WP.3211.18.2023 – odp.

PISMO DO WSZYSTKICH WYKONAWCÓW POBIERAJĄCYCH SPECYFIKACJĘ WARUNKÓW ZAMÓWIENIA

Zarząd Dróg Wojewódzkich w Opolu w odpowiedzi na pytania zadane przez wykonawcę do postępowania o udzielenie zamówienia publicznego pn.: „**Wzmocnienie nawierzchni drogi wojewódzkiej nr 487 na odcinku Uszyce-Zdziechowice od km 11+445 do km 12+365**” wyjaśnia poniżej:

UKŁAD PRZYJĘTYCH WARSTW KONSTRUKCYJNYCH W RAMACH WZMOCNIENIA DROGI

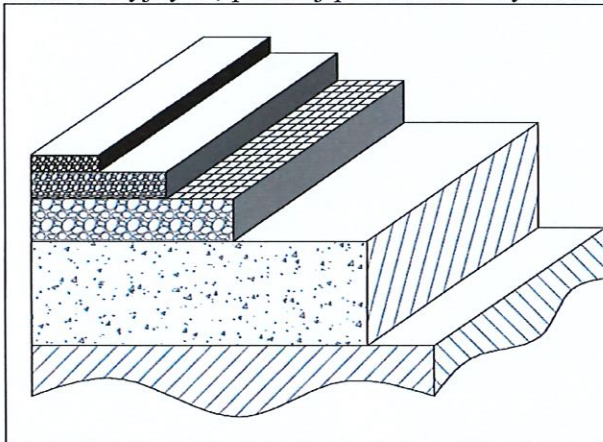
Ze względu na trudności w analizie grubości i posadowienia poszczególnych wartości konstrukcyjnych prosimy o dołączenie do dokumentacji przetargowej projektu technicznego.

Zamawiający nie posiada dokumentacji projektowej niniejszego przedsięwzięcia, a realizowane roboty drogowe prowadzone będą po istniejącym śladzie, w granicach pasa drogowego. W celu zobrazowania grubości oraz posadowienia poszczególnych warstw konstrukcyjnych, poniżej przedstawiamy układ przyjętych warstw wzmocnienia drogi.

- Warstwa ściernalna SMA 11S gr. 4 cm
- Warstwa wiążąca AC16W gr. 6 cm
- Warstwa przeciwspekaniowa z siatki rozpraszająca naprężenia i zapobiegająca spękanom odbitym
- Warstwa podbudowy zasadniczej z AC22P gr. 8 cm
- Warstwa stabilizacji podłoża cementem w ilości 25kg/m² gr. 22 cm
- Istniejąca konstrukcja korpusu drogowego - podłoże.
